VOS RÉF. PC 058 193 20 N0004

NOS RÉF. LEI-ENV-CM-NTS-GMR SOL-APPUIS-20-00278

OBJET Implantation d'un parc solaire de 33660 m²

Lieu-dit Les Vachers - NEUVY-SUR-LOIRE

PROFIL EN LONG
 DU SUPPORT N°14 AU POSTE DE GAUGLIN

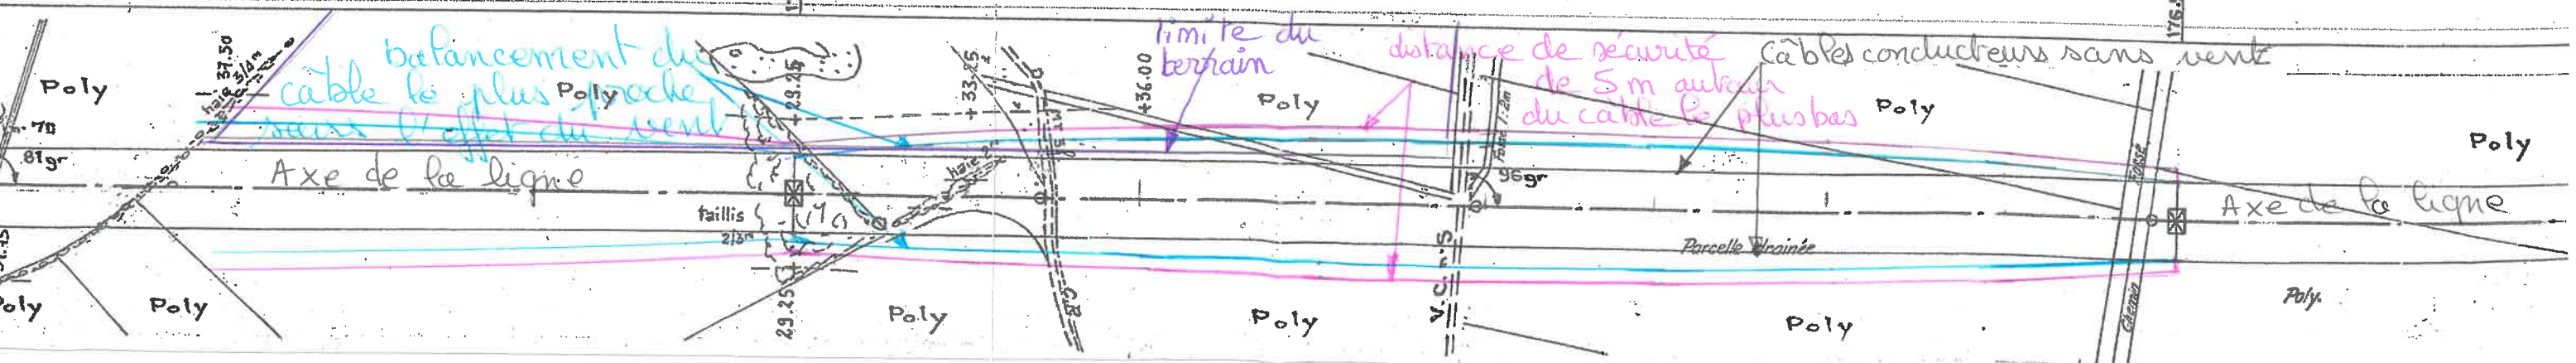
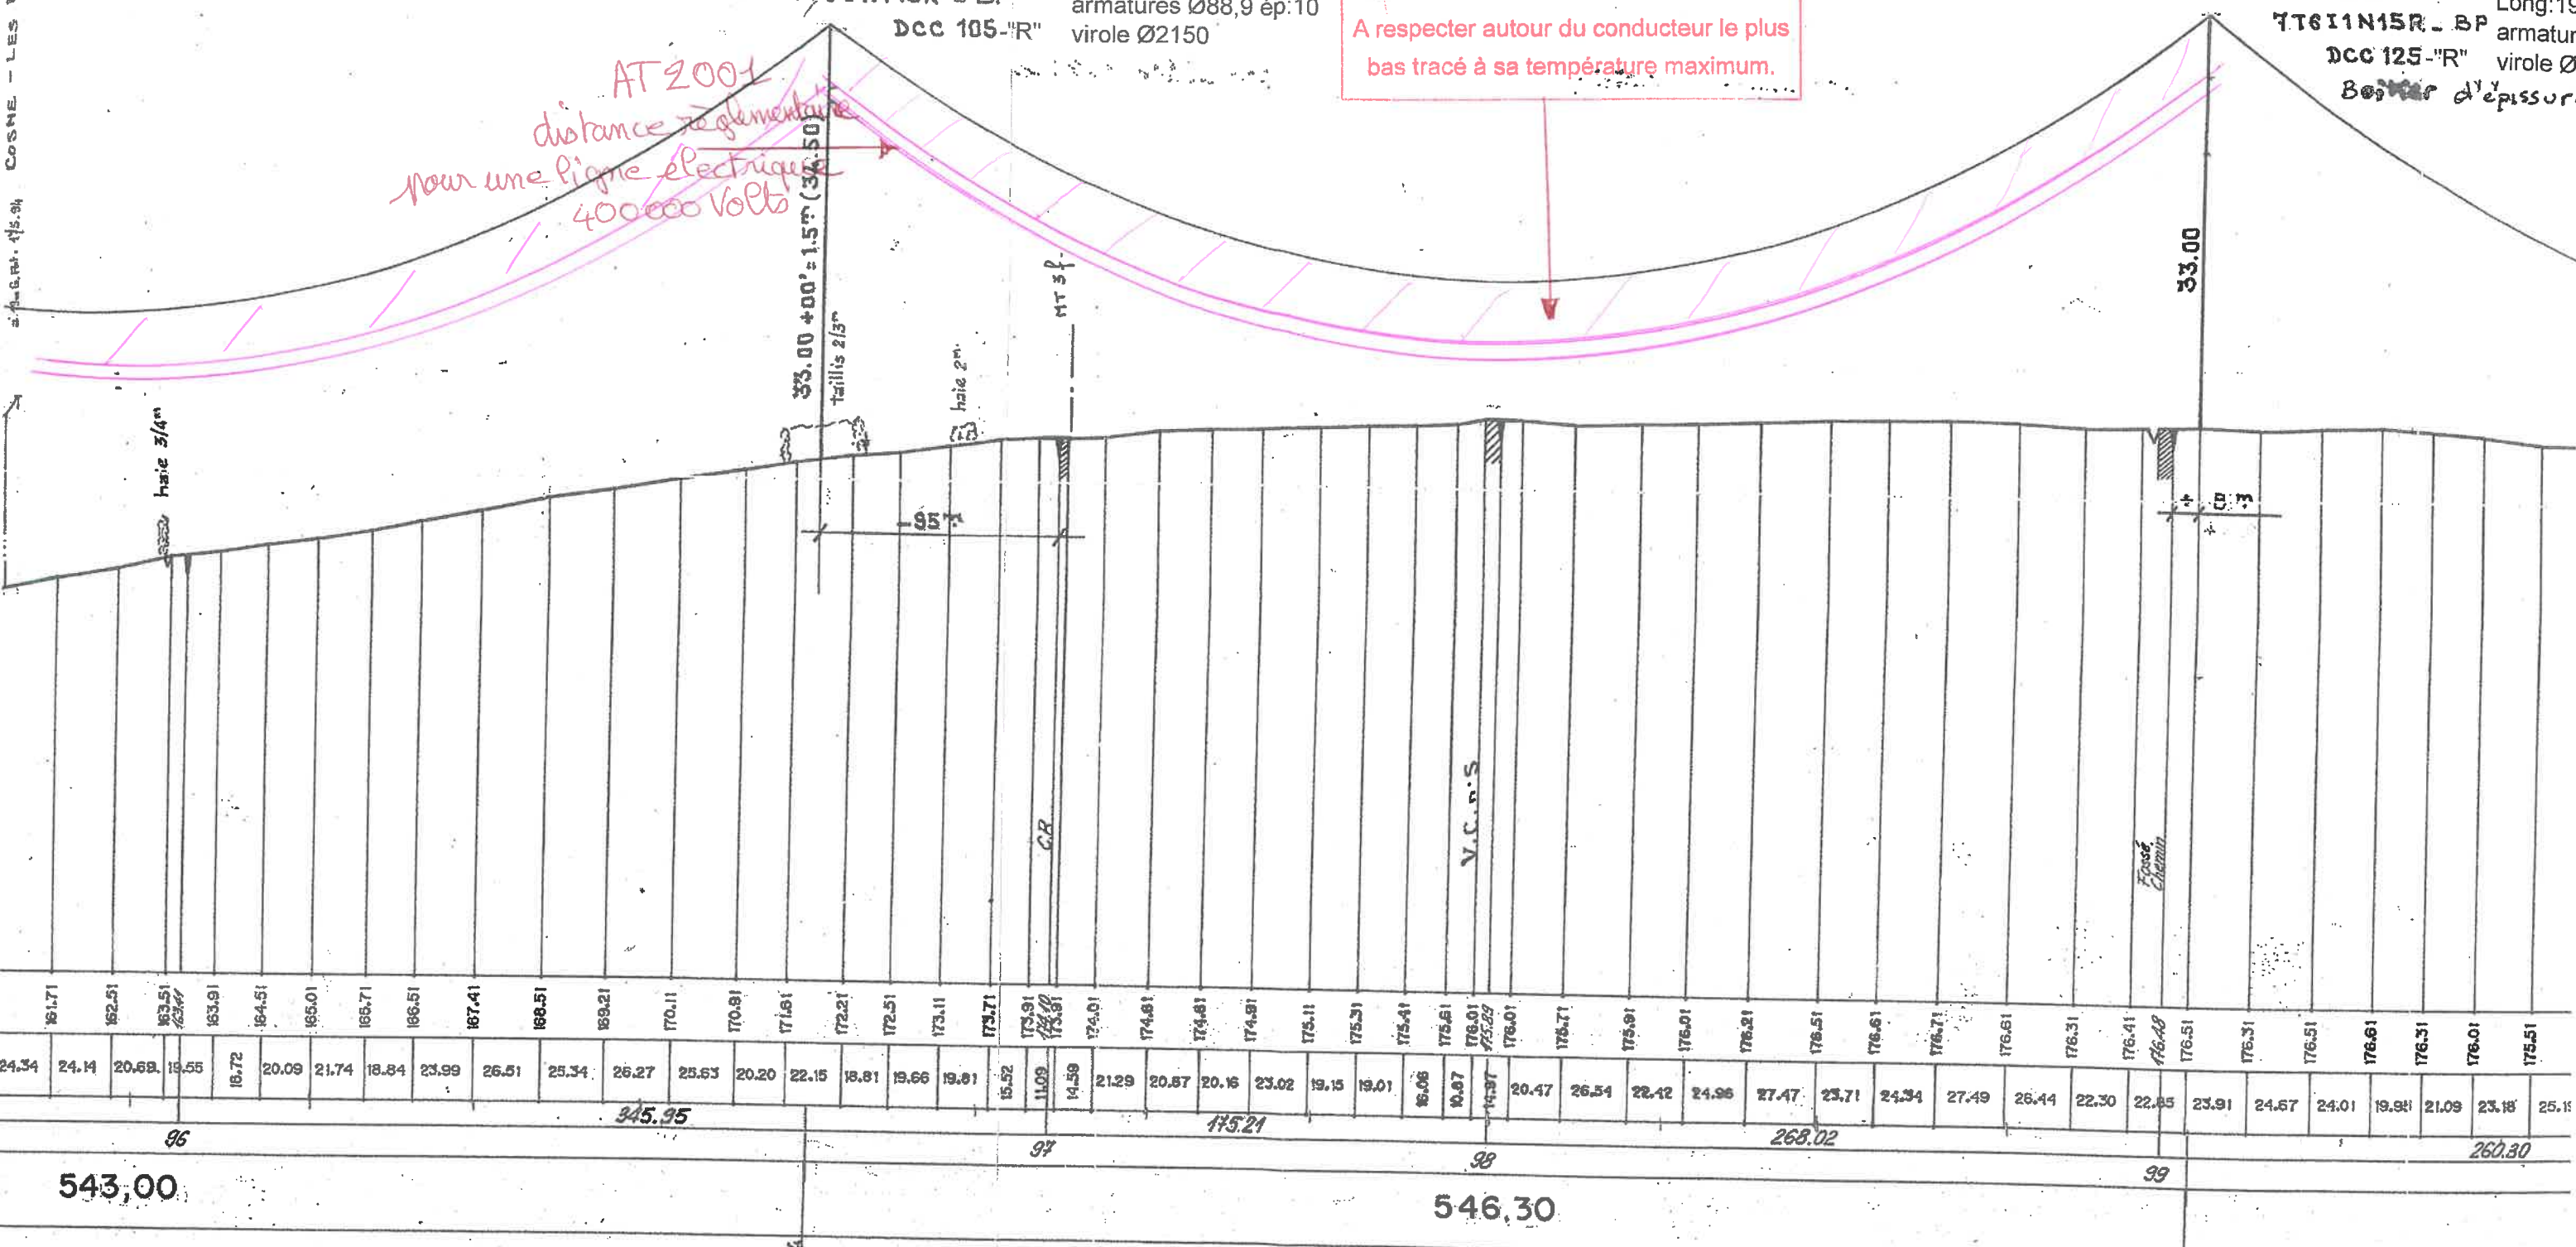
A cet effet, vous trouverez ci-joint un extrait du profil en long de la ligne concernée sur lequel est matérialisée la zone de protection (zone interdite et emprise de sécurité horizontale). Nous y avons représenté sur la partie en vue de dessus, le balancement de câble conducteur le plus proche de votre projet afin de comprendre que le câble conducteur passe dans le terrain.

NE PAS FRANCHIR
Zone de sécurité de 5 mètres
A respecter autour du conducteur le plus bas tracé à sa température maximum.
